INHALTSÜBERSICHT

der 17. Folge

Maßgebende Dicke bei Gußasphalt-Deckschichten

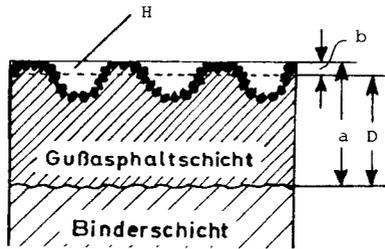
Ein „gewalzter Gußasphalt“, der mit 16 kg/m² Splitt 5/8 mm abgestreut worden ist, sollte nach Dicke abgerechnet werden. Dabei traten Meinungsverschiedenheiten über die für die Abrechnung maßgebende Schichtdicke des Gußasphaltes auf. Es wird angefragt, welche der beiden Möglichkeiten der Abrechnung nach Dicke zugrunde gelegt werden muß.

1. bei der Abrechnungsdicke wird der Abstreusplitt nicht mitgezählt und nur die eigentliche Gußasphaltmasse gerechnet.
2. Der Abstreusplitt wird bei der Dicke mitgezählt und die Dicke von der Oberseite der Binderschicht bis zur Oberkante des Abstreusplittes gemessen.

Außerdem wird gefragt, welche Dicke bei geriffeltem Gußasphalt maßgebend ist, wo je nach Tiefe der Riffelung aus ein und derselben Gußasphaltmenge unterschiedliche Dicken entstehen.

Die beiden dem vorliegenden Streitfall zugrundeliegenden Möglichkeiten für die bei Abrechnungen maßgebende Schichtdicke entsprechen nicht den Vorschriften der TV bit 7/71. Nach Abschnitt 7.0.2 der TV bit 7/71 sind bei Abnahme und Abrechnung nach Dicke die Richtlinien für die Bestimmung der Einbaudicken bituminöser Schichten (RBE 71) anzuwenden. In den RBE 71 heißt es im Abschnitt 1: „Als Einbaudicke von Gußasphaltdecken gilt die Dicke der festen Masse des eingedrückten Streusplittes und des Gußasphaltes über der Oberfläche des Binders. Wenn bis zu den obersten Splittspitzen gemessen wird, muß die volumetrisch zu ermittelnde Rauhtiefe berücksichtigt werden.“ Daraus geht zunächst einmal grundsätzlich hervor, daß der Abstreusplitt bei der Dickenmessung eines Gußasphaltes mitgezählt werden muß. Es darf aber nicht die bis zu den „obersten Splittspitzen“ gemessene Dicke der Abrechnung zugrunde gelegt werden, wie das in der zweiten Möglichkeit der Anfrage gedacht gewesen ist. Vielmehr müssen die Vertiefungen (Hohlräume), die zwischen den einzelnen Abstreu-Splittkörnern verbleiben, volumenmäßig von der gemessenen Schichtdicke abgezogen werden, um zur maßgebenden Abrechnungs-Dicke zu kommen. Dasselbe gilt für einen geriffelten Gußasphalt, bei dem sogar die nicht mit Gußasphaltmasse oder Abstreusplitt ausgefüllten Vertiefungen in der Gußasphaltoberfläche erheblich größer sind als bei abgestreutem und gewaltem Gußasphalt. Wenn die zwischen den Splittkörnern verbleibenden Vertiefungen in der Gußasphaltoberfläche volumenmäßig berücksichtigt werden, spielt es für die maßgebende Abrechnungs-Dicke auch keine Rolle, ob die Riffelung besonders tief oder nur sehr flach vorhanden ist.

a = bis zu den Abstreusplitt-Spitzen gemessene Schichtdicke
